Deckplan 5 Blatt 2 TT vom 23.08.2019 ersetzt
Lageplan 2, Unterlage 5 Blatt 2 T vom 29.06.2018

FESTSTELLUNGSENTWURF

Markt Kleinwallstadt	Unterlage / Blatt-Nr.: 5 / 2 TT
	Straße / Abschn.-Nr. / Stat.: St 2309_390_0,500-1,300	Lageplan 2 landschaftspfleger. Maßnahmen Ausgleichsmaßnahmen 6.2 & 6.3
PROJIS-Nr.:	Maßstab: 1 : 1000

St 2309
Bau einer Ortsumfahrung Kleinwallstadt mit
Neubau Mainbrücke südlich Kleinwallstadt

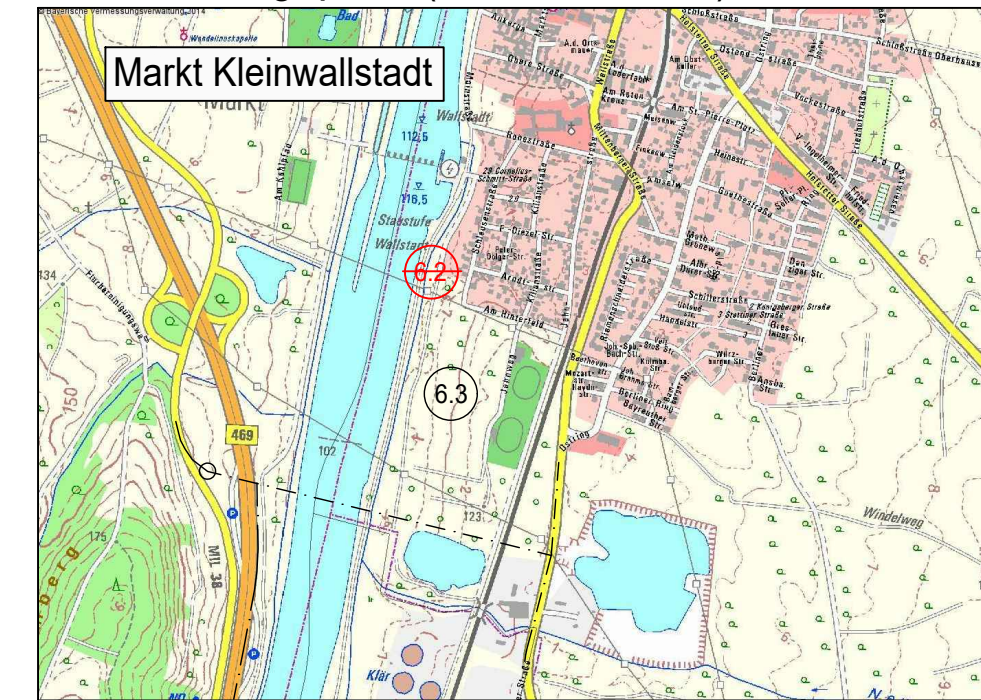
-	Ergänzung Leitungen Drainagesystem (Nr. 4.20) und E-Leitungen (Nr. 4.21 und 4.22) (s. PL 23) und Ergänzung Sparten in Legende	07.08.2019	Trc
PL 15	Maßnahme A3: Änderung der Zielkonzeption auf die Ansprüche des Steinkauzes	25.07.2019	Heyne
PL 6	Planungsänderung vom 29.06.2018	29.06.2018	Heyne
Nr.	Art der Änderung	Datum	Zeichen
